PLAN D'AFFECTATION "CLAIRE FONTAINE II"

Version déposée à l'enquête publique

Séance de conciliation – Plan d'affectation « Claire-Fontaine II »

Commune de Pully
Plan partiel d'affectation – PA Claire-Fontaine II
Examen préalable

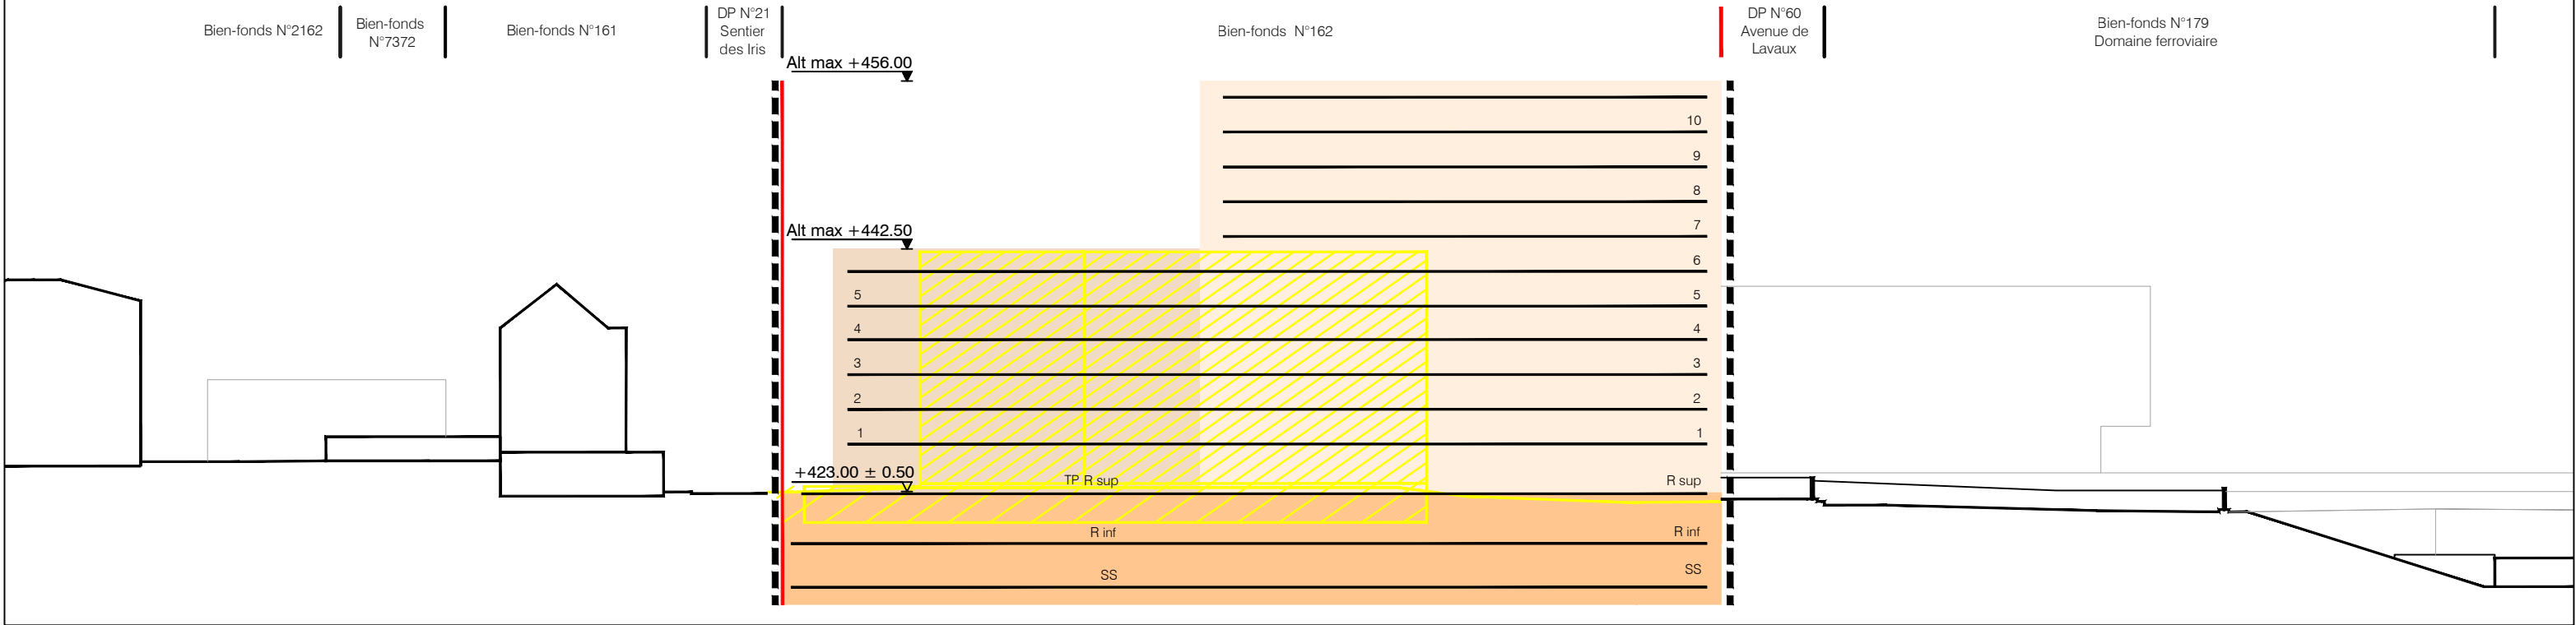
- Dans la légende il faut modifier la couleur de la zone ferroviaire qui ne correspond pas à la couleur demandée dans NORMAT 2.
- Inscrire le NORD sur le plan.

COUPE AA 1:500

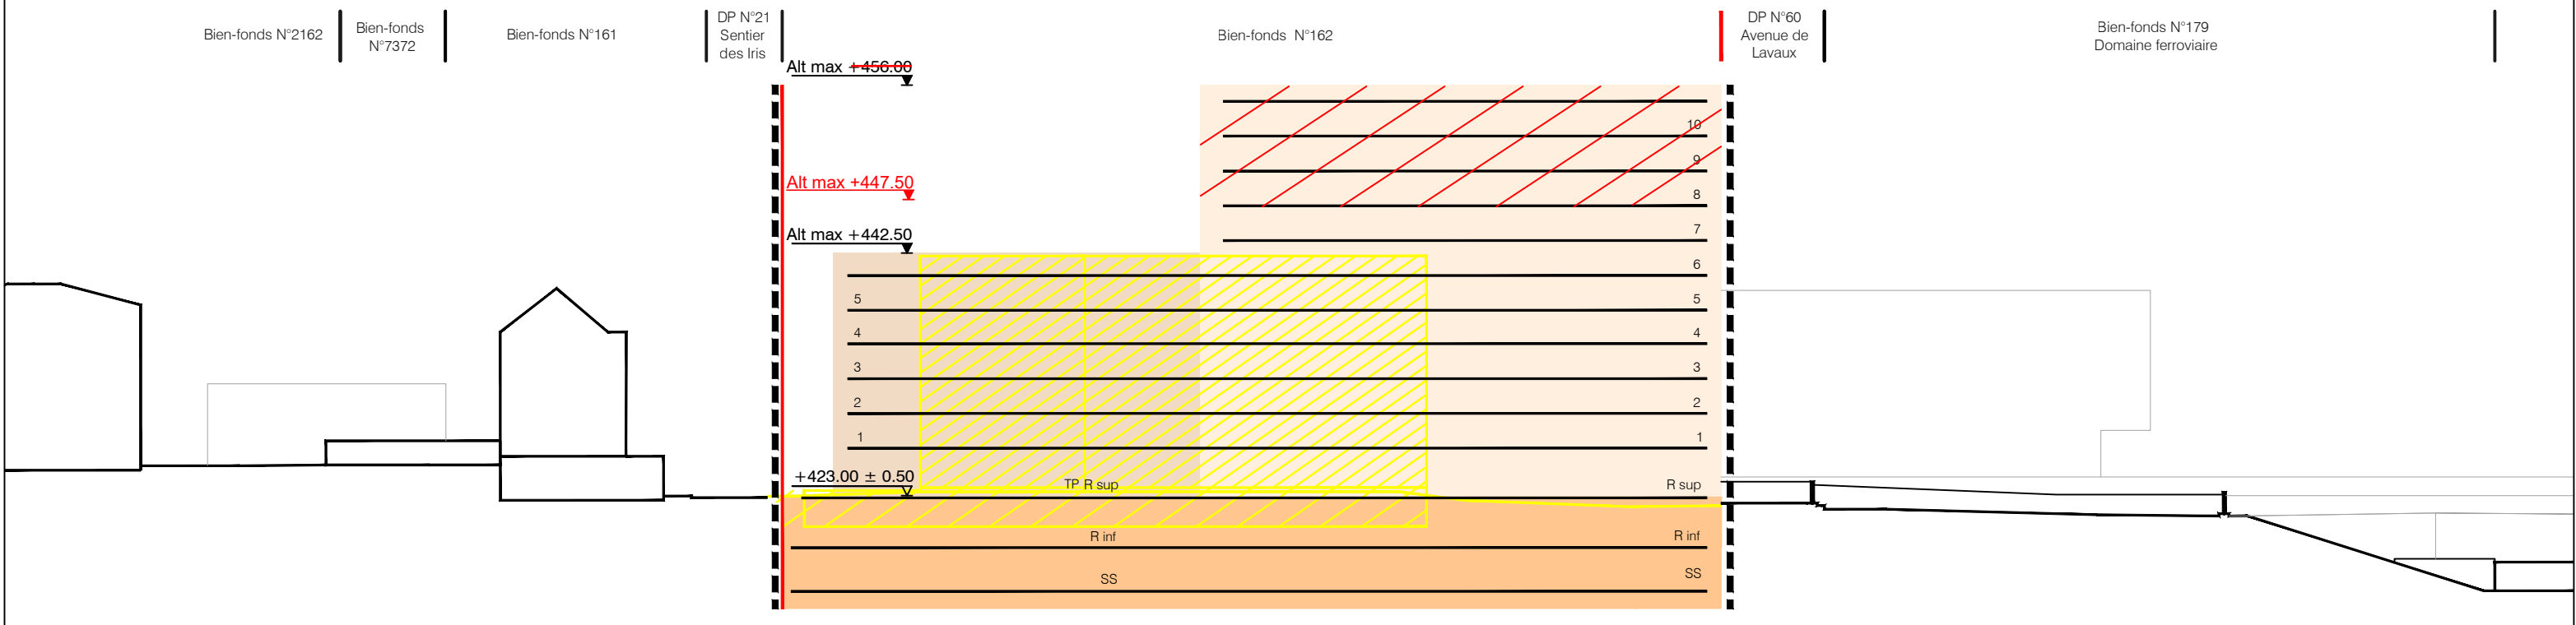
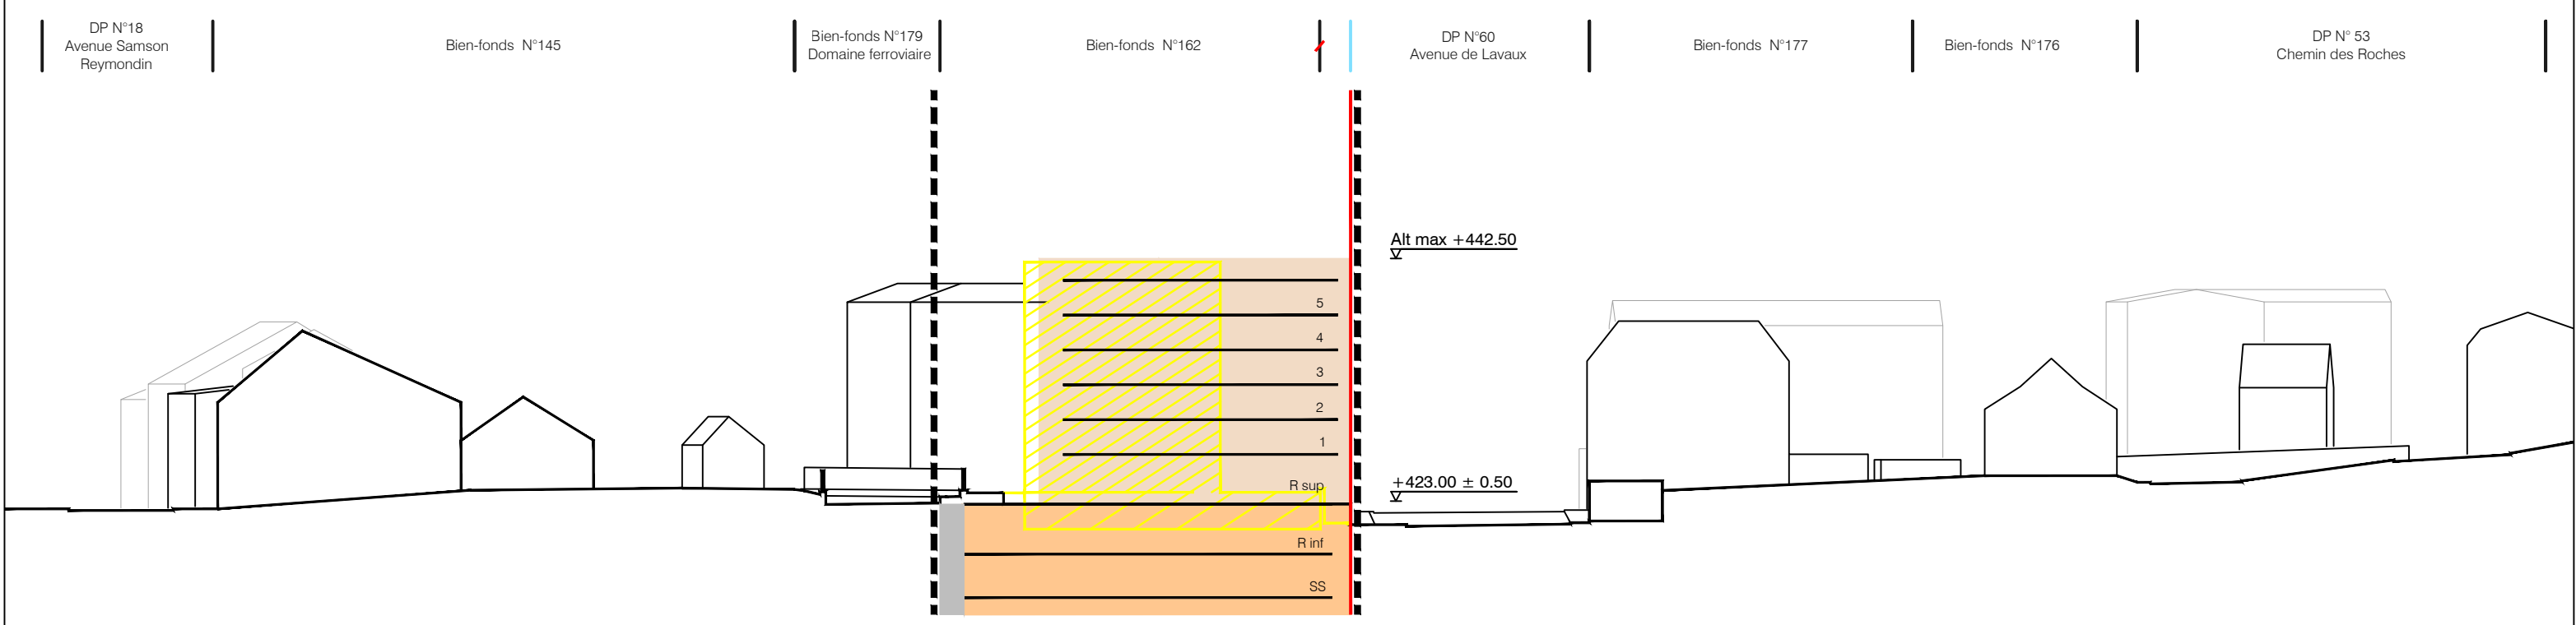
Je m'insurge quant à cette contre-vérité publique qui ne correspond en rien au plan soumis à l'enquête, lequel indique clairement sur ses coupes Rez-de-chaussée + 10 étages, soit 11 niveaux.

L'indication erronée de Monsieur le Municipal ajoutée au fait qu'il y a une erreur dans l'indication de la coupe Est-Ouest sur le plan ainsi que le faux nombre d'étages mentionné dans l'un des rapports, concluent à ce que cette procédure d'enquête est entachée d'erreurs et doit être annulée et reprise à la base après correction du dossier.

Les opposants relèvent quelques erreurs notamment sur le plan mis à l'enquête publique à savoir l'orientation du trait de la coupe AA ainsi que la correspondance des altitudes mentionnées sur le plan et celles indiquées dans l'étude environnementale. Ils mentionnent également que les géodonnées du plan ne sont pas à jour. Les opposants s'étonnent qu'une mise à l'enquête en mai-juin 2024 soit faite sur des plans obsolètes de 2015. La Ville de Pully

ainsi que les représentants du maître d'ouvrage prennent note de ces informations en admettant que l'orientation de la coupe a effectivement été inversée et en ajoutant que le rapport complémentaire à l'étude environnementale corrige l'écart d'altitudes mentionné. Concernant les géodonnées, la base cadastrale était à jour et certifiée par un géomètre lors de l'établissement du plan (2015) comme le demande la loi sur l'aménagement du territoire et les constructions.
